改善箇所説明図

不具合発生箇所

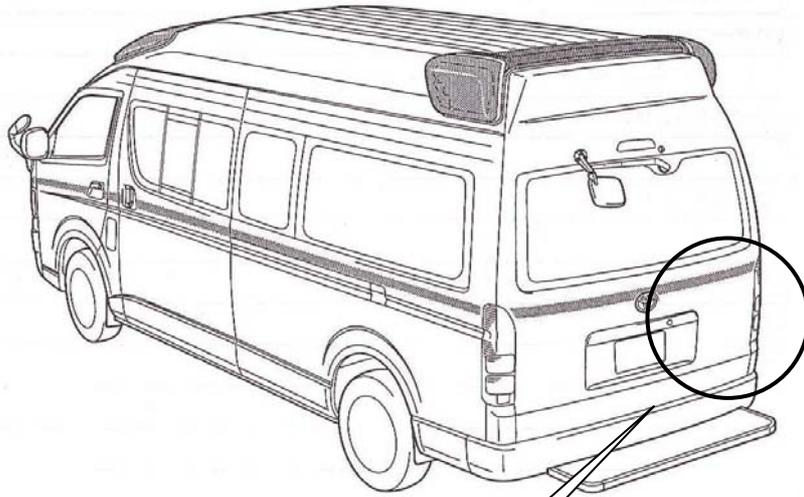
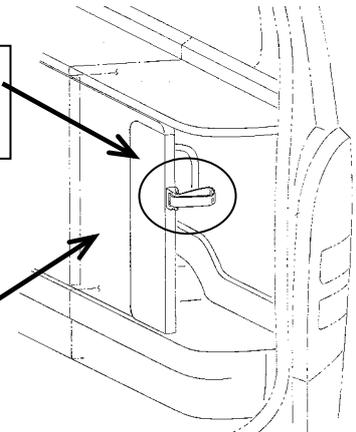
異音防止用バンド
取付金具

注：□ は取外し部品を示す。

救急車のストレッチャー横に格納されている機材の異音防止用バンドの取付金具の位置および形状が不適切なため、ストレッチャーを車両に搬入する際に患者や救急隊員の腕や指が当該金具にあたり受傷するおそれがある。

全車両、当該金具を取外す。
